Komplett planforslag - Tilbakemelding på revidert planforslag - Vestre Haugen - Plan 5053

Vi viser til revidert planforslag for plan 5053 Vestre Haugen, sendt inn 27.05.21.

Tidligere innsendt planutkast med regulert veibredde 4,5 m i lavbrekket.

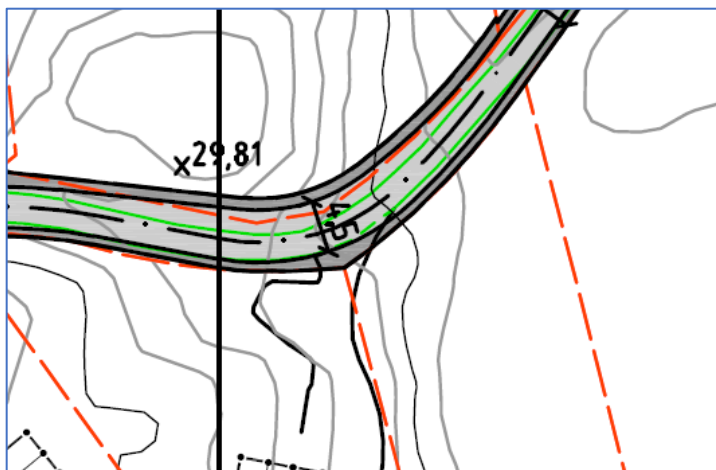
1. §36: Vi ber om at tilføyelse gjøres:

«Det skal sikres minimum 1 møteplass med minste kjørebanebredde på 4,5 m i lavbrekk på f_KV2.».

Hensikten med presiseringen er å sikre at dette faktisk blir opparbeidet og innlemmet i teknisk plan. Møteplass har vært et krav fra kommunens side gjennom hele planprosessen, og f_KV2 er utvidet med bred annen veggrunn i svingen (midtveis) for å kunne sikre dette.

I en tidligere innsendt versjon av plankartet er veien (kjørebane) tegnet bredere (4,5 m), men det kan være kanskje mer hensiktsmessig å sikre dette gjennom en planbestemmelse, slik at endelig plassering av møteplassen avklares i teknisk plan.

Illustrasjon: Revidert plankart

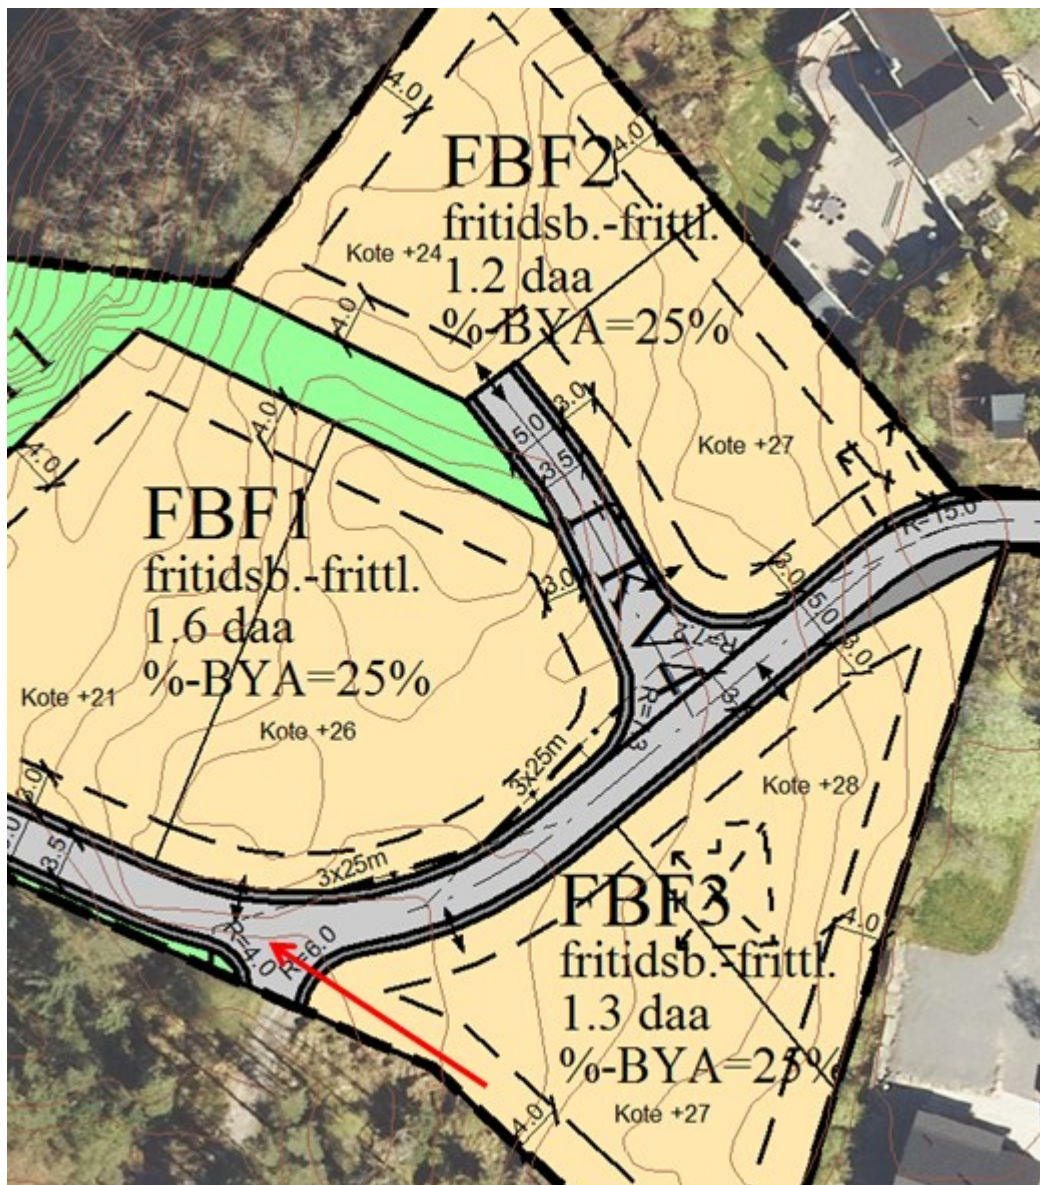
1. I avkjørsel helt i sør (f_KV3) mot gnr. 120/123 legges det inn en frisikt på 3x25 m. Vi mener det er mest logisk at den vestre enden av KV3 er avkjørsel fra «hovedvegen» som går videre sørover.

2. I krysset mellom KV3 og KV4 reduserer vi frisikten fra 4x25 til 3x25 m. Krysset er å regne som en avkjørsel for færre enn 4 boliger/enheter, og kan etter kommunal norm ha frisikt 3x25 m.

3. Utgangspunkt for høyde på grunnmur på de enkelte hyttetomtene settes inn i plankartet. Disse stod ikke i sist oversendte PDF eller sosi-fil. Vi har brukt høydene fra tidligere innsendte materiale, og **ber om at dere bekrefter at disse er riktige**. Tallet skal stemme i forhold til § 13 i planbestemmelsene (+/- 1 m).

4. Mange feltnavn mangler nummer (f_NAT, f_UTE osv.). Vi legger til nummer (f_UTE1) osv. og oppdaterer også planbestemmelsene deretter.
5. For endringene nevnt over, se illustrasjon over revidert plankart nederst i dette brevet.

Utsnitt av revidert plankart med kotehøyde for topp grunnmur for de enkelte hyttetomtene, samt endret frisikt i kryss KV3-KV4, og ny frisikt helt sør i planområdet (vist med rød pil).
